Werfverslag 30

Vergadering van 28/04/2018

2807.15.STR

betreft.: **Gevelrenovatie**  
projectlocatie: Zeedijk 341, 8430 Middelkerke

Principe opbouw detail :

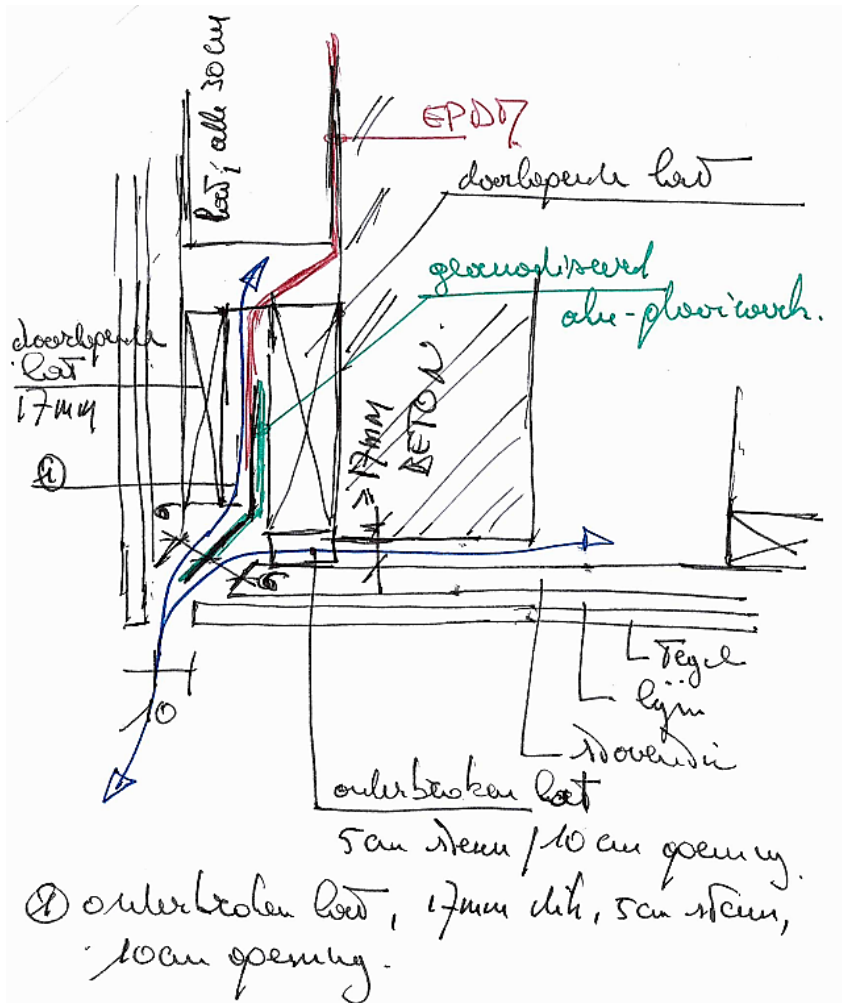
1. Afscherming ramen met gewone PVC-folie, waait weg.  
Verkleven op het kader, durft men niet uit vrees schade te veroorzaken bij het verwijderen van de lak.  
Dezelfde vrees bestaat er tegenover gespoten folie.  
Bij het afslijpen worden op de betrokken verdieping de ramen afgeschermd met zware PVC-flie die ook als wateropvangbak fungeert. Het water wordt weggepompt met een dompelpomp.

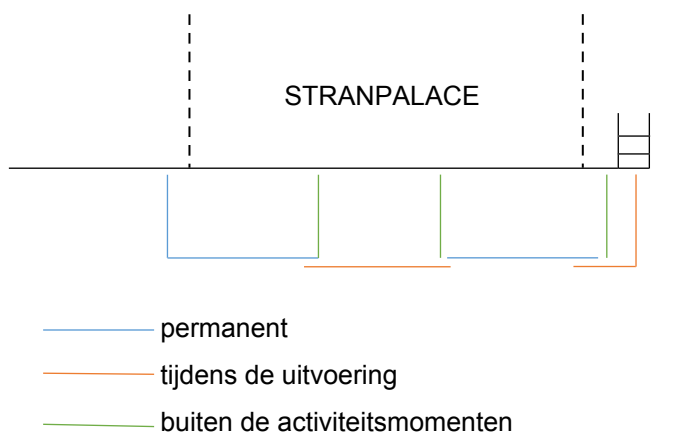
12. De werfafsluiting wordt als volgt aangepast:

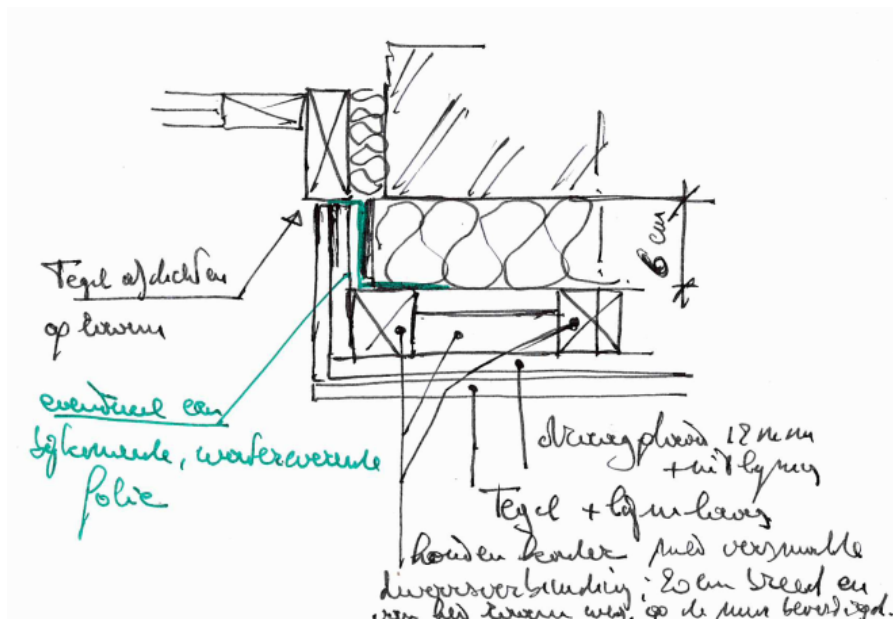
1. Zijdelings, links en rechts van de balkons: gevelbekleding komt tegen de muur zonder spouw. Volgende opbouw wordt voorzien:
  - lijmlaag tot uitvlakking / steen;
  - stoventec plaat gefixeerd met schroeven;
  - lijmlaag + tegel.
2. Detailtekeningen gevelafwerking werden voorgelegd. Volgende aanpassingen dringen zich op:
  - aansluiting op aanliggende constructie: steeds compriband voorzien, niet opspuiten;
  - toegang lucht voorzien + evacuatie;
  - passende verwerking EPDM voorzien + drainage;
  - hoeken – tegels recht op recht afwerken.

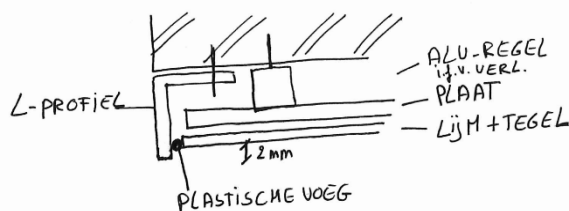
1. De gekozen tegel van 1,00 X 0,33 zou kunnen vervangen worden door een tegel van 1,00 X 0,5.
